工程指示 / 要求簡箋(E.I.)

工程指示編號：EI / 6773 / 23 修改版次：
 工程編號：J - 858 工程名稱：將軍澳日出康城 11
 工程項目：單元件 投訴 出貨平架，保護問題，膠條不夠長、唧膠手工
 收件人：生統 / 王良 / 楊榮輝 發件人：Ant Yeung 日期：22/09/2023

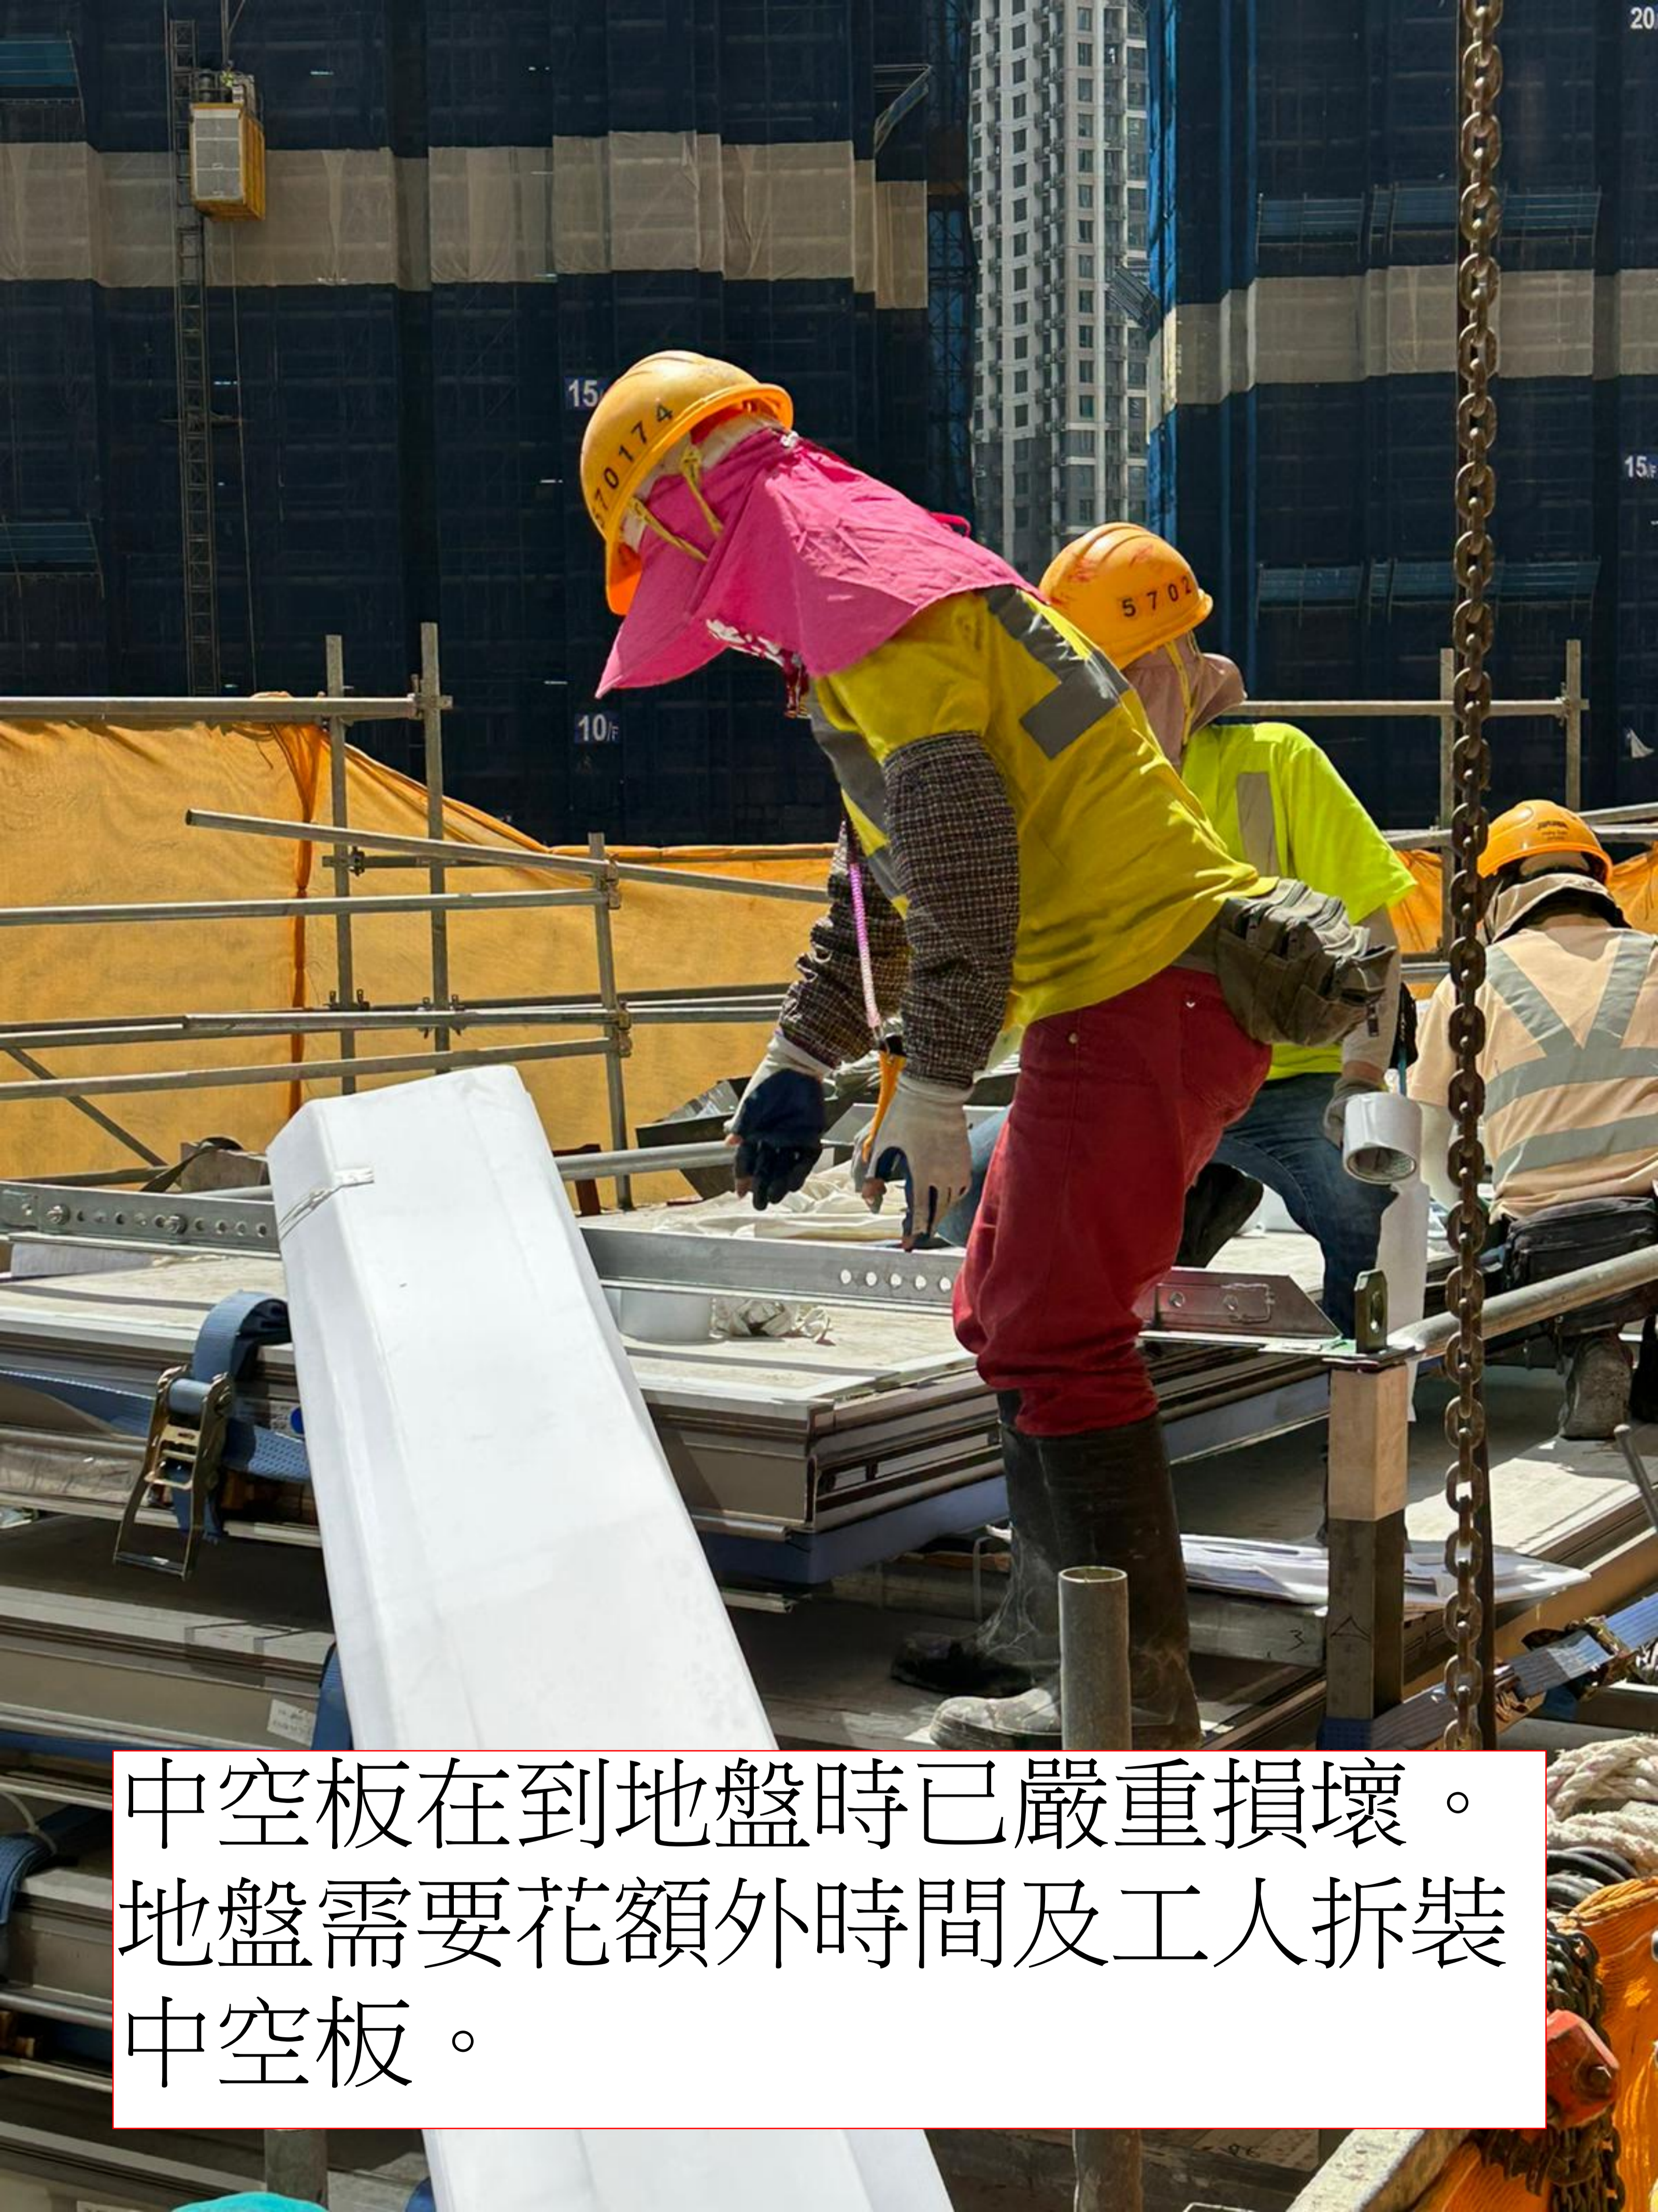
中空板在到地盤時已嚴重損壞。

中空板在到地盤時已嚴重損壞。

中空板在到地盤時已嚴重損壞。

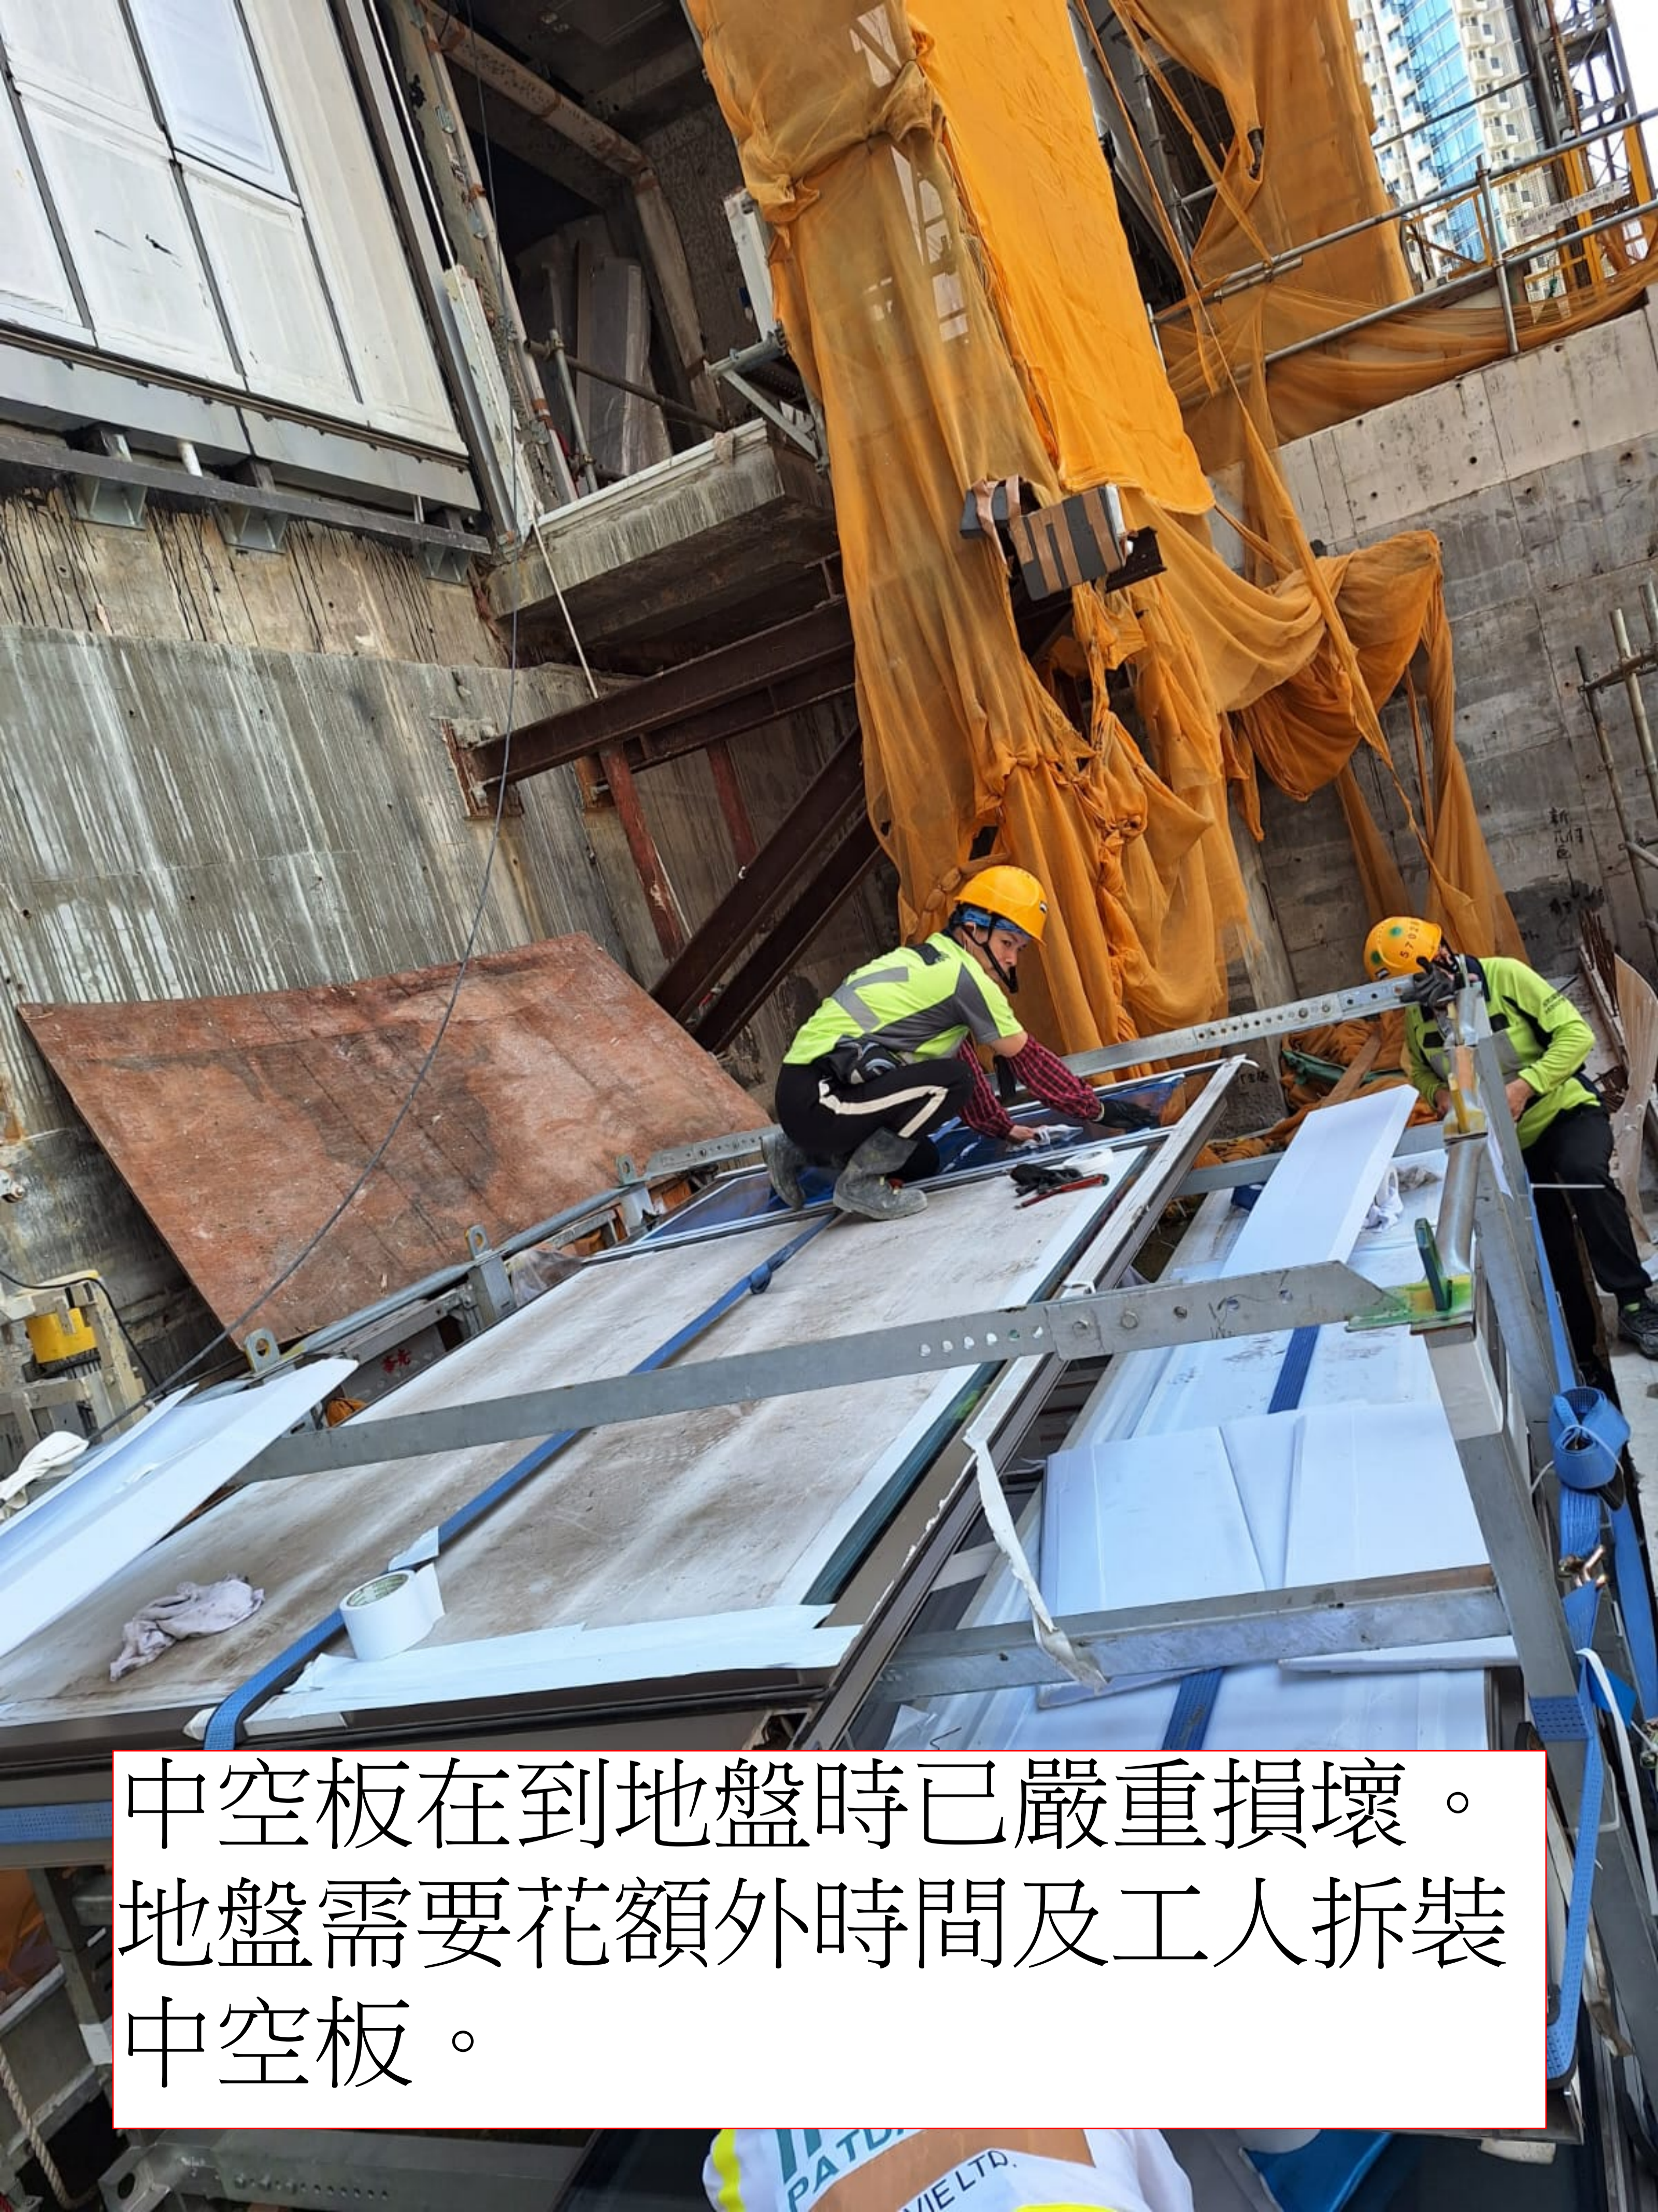
中空板在到地盤時已嚴重損壞。

中空板在到地盤時已嚴重損壞。
地盤需要花額外時間及工人拆裝
中空板。

中空板在到地盤時已嚴重損壞。

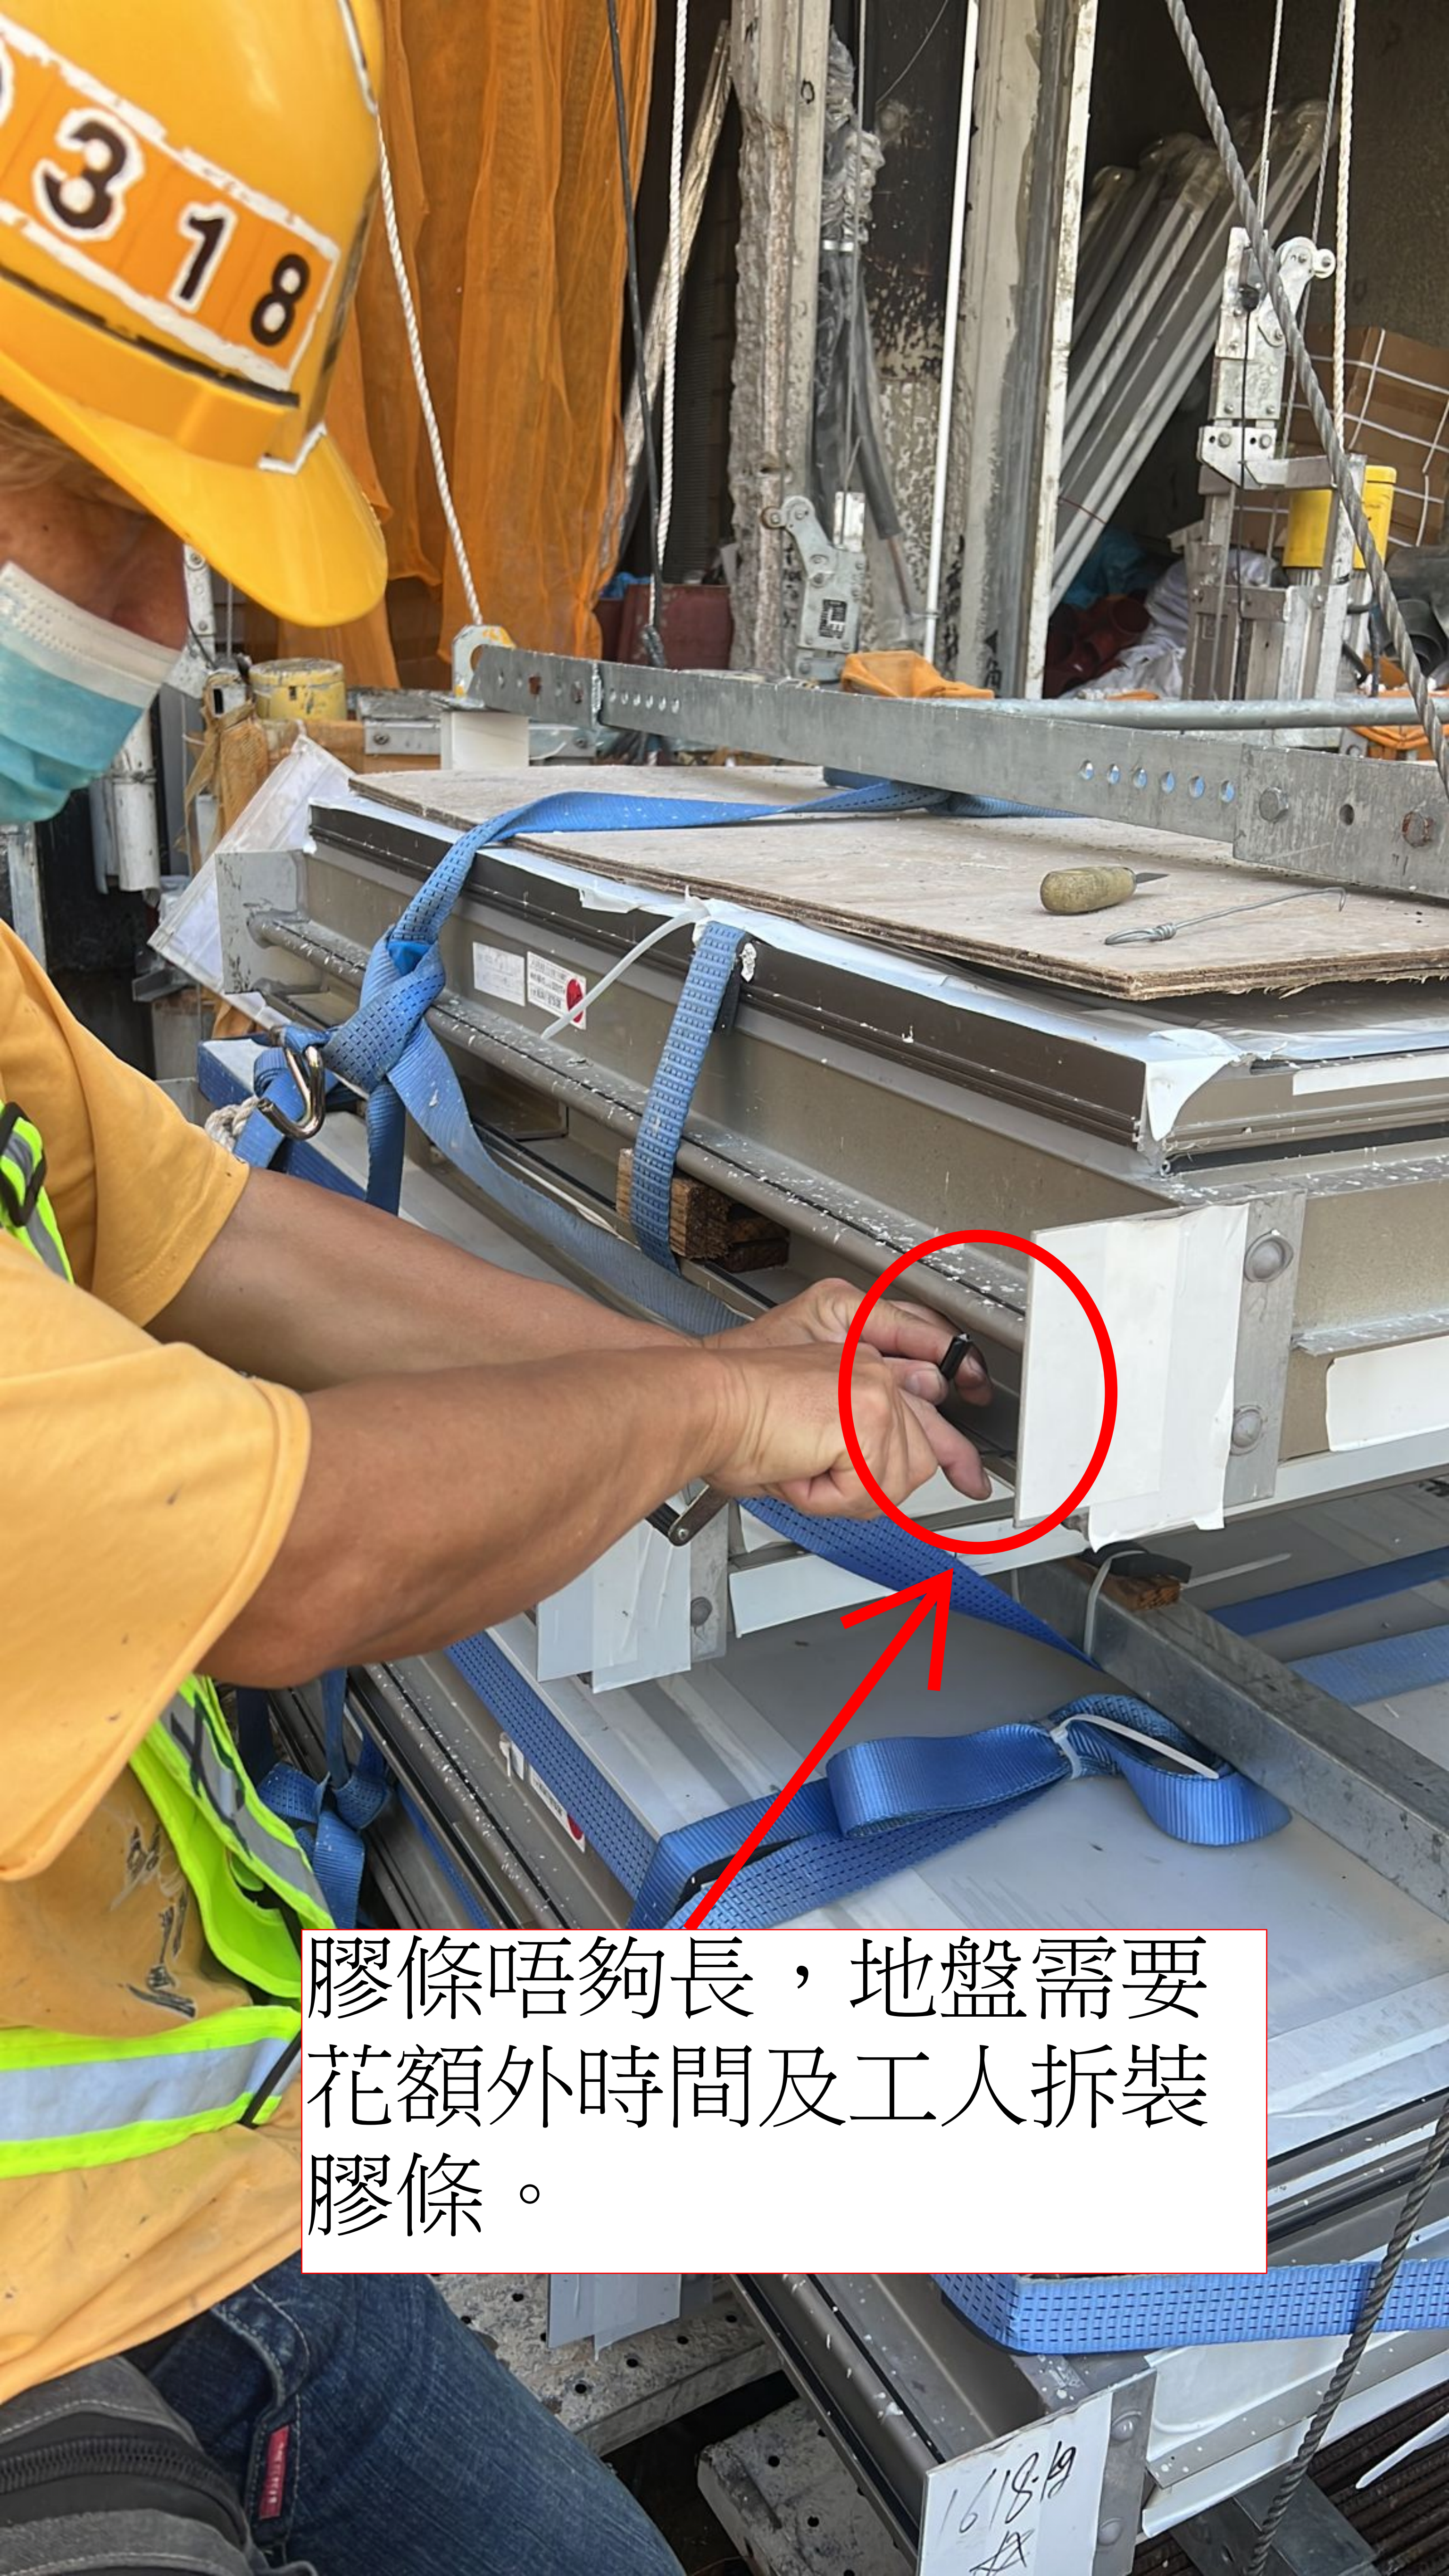
地盤需要花額外時間及工人拆裝中空板。

中空板在到地盤時已嚴重損壞。
地盤需要花額外時間及工人拆裝
中空板。
